Requalification de l'îlot Dorchester, modification du Programme particulier d'urbanisme pour le secteur sud du centre-ville Saint-Roch

Règlement modifiant le Règlement sur le Plan directeur d'aménagement et de développement relativement au Programme particulier d'urbanisme du secteur sud du centre-ville Saint-Roch, R.V.Q. 3440

Règlement modifiant le Règlement de l'Arrondissement de La Cité-Limoilou sur l'urbanisme relativement aux zones 12034Mc, 12073Mb, 12074Mb et 12076Mb aux fins de sa concordance au Programme particulier d'urbanisme pour le Secteur sud du centre-ville Saint-Roch, R.C.A.1V. 542

RÉTROACTION AVANT ADOPTION AU RÈGLEMENT R.V.Q. 3440 MODIFIANT LE RÈGLEMENT SUR LE PLAN DIRECTEUR D'AMÉNAGEMENT ET DE DÉVELOPPEMENT RELATIVEMENT AU PROGRAMME PARTICULIER D'URBANISME DU SECTEUR SUD DU CENTRE-VILLE SAINT-ROCH ET AU RÈGLEMENT R.C.A.1V.Q. 542 MODIFIANT LE RÈGLEMENT DE L'ARRONDISSEMENT DE LA CITÉ-LIMOILOU SUR L'URBANISME RELATIVEMENT AUX ZONES 12034MC, 12073MB, 12074MB ET 12076MB AUX FINS DE SA CONCORDANCVE AU PROGRAMME PARTICULIER D'URBANISME POUR LE SECTEUR SUD DU CENTRE-VILLE SAINT-ROCH SUIVANT LA DÉMARCHE DE PARTICIPATION PUBLIQUE TENUE SUR CES PROJETS EN AVRIL 2025

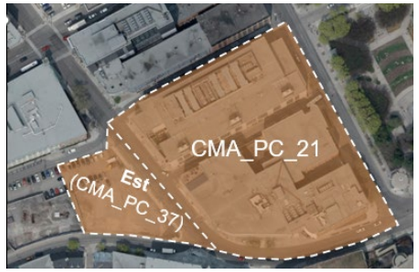
Projets de règlements	Démarche de consultation	Réponse	Rétroaction
AIRE D'AFFECTATION VISÉE : CMA_PC_37 **ZONE VISÉE** : 12087Mc **DISPOSITIONS PROPOSÉES :** création d'une nouvelle aire d'affectation détaillée de centre majeur d'activité CMA_PC_37 (zone 12087Mc) à l'extrémité est de l'îlot Dorchester, à même une partie de l'aire existante CMA_PC_21 (12034Mc). Cette nouvelle aire correspond à un territoire approximativement situé entre la rue De Sainte-Hélène au nord et la rue De Saint-Vallier Est au sud, depuis l'intersection de la rue Narcisse-Belleau et de la rue De Saint-Vallier Est à l'ouest jusqu'à la rue Dorchester à l'est. La hauteur maximale prescrite dans cette nouvelle aire est établie à 58 mètres pour un maximum de 17 étages.

**Consultation en salle : Défavorable** • De nombreuses interventions indiquent une opposition à la hauteur proposée et soulignent l'importance du respect du cadre règlementaire en vigueur quant à la hauteur. **Consultations écrites : Défavorable** • De nombreux commentaires s'opposent à la construction d'une tour de 17 étages, en raison de son impact sur le paysage urbain, sur l'ensoleillement et en termes de vents. • La majorité des commentaires et mémoires (73,8 %) s'opposent à la hauteur proposée dans l'aire d'affectation CMA_PC_37, Il s'agit de l'un des principaux éléments d'opposition. • Quelques commentaires et mémoires soulignent que la hauteur proposée pour la pointe est de l'îlot Dorchester est adéquate pour le centre-ville. **Opinion CQ : Défavorable** • Les administrateurs ont voté à la majorité contre la hauteur proposée à la zone 12087Mc (58 mètres / 17 étages).	• La modification réglementaire proposée prévoit de circonscrire l'endroit où une hauteur de 17 étages est permise à une seule partie du projet qui est le bâtiment longeant la rue Dorchester. • Certains milieux urbains centraux, bien desservis par les réseaux de mobilité durable et active, dotés de multiples services et à proximité de pôle d'emplois, se prêtent à une densification du développement, en particulier aux abords des grandes artères urbaines. • Les modifications proposées prévoient une révision des critères de design associés à l'îlot Dorchester à titre de secteur prioritaire de développement. Notamment, un critère prévoit que le volume du bâtiment, dans l'aire CMA_PC_37 (zone 12087Mc), serait modulé de sorte qu'il soit de forme élancée pour limiter son impact visuel et assurer une intégration harmonieuse dans le paysage. • En somme, le cadre règlementaire proposé permet d'accroître significativement l'offre résidentielle et la diversité des clientèles pour dynamiser le quartier. Ces enjeux étaient déjà prioritaires lors de l'élaboration du PPU en 2017.	• Le cadre réglementaire proposé prévoit une disposition particulière au calcul de la hauteur qui tient compte du fait que le terrain est en pente. Ainsi, la hauteur maximale prescrite en mètre se calcule à partir de la rue De Saint-Vallier Est et devrait normalement permettre l'équivalent d'un étage de plus du côté de la rue De Sainte-Hélène, sous réserve que le coin du bâtiment soit tronqué de sorte que le dernier étage ne soit pas perceptible de cette rue. Cependant, cette disposition particulière ne s'applique pas lorsqu'une hauteur en étage est prescrite. • Lors de la consultation publique du 11 avril 2025, la Ville a énoncé envisager des modifications afin d'amener des précisions sur la méthode de calcul de la hauteur en étage. L'intention était d'offrir une souplesse équivalente pour le calcul de la hauteur en étage à la disposition prévue au cadre règlementaire pour le calcul de la hauteur en mètre sur terrain en pente. • **En considérant les réactions défavorables à la hauteur proposée, aucune modification n'est apportée au cadre règlementaire quant au calcul de la hauteur en étage. Ainsi, l'entrée en vigueur du cadre règlementaire permettra l'implantation d'une construction d'au maximum 17 étages du côté de la rue De Sainte-Hélène et de 16 étages du côté de la rue De Saint-Vallier Est.**
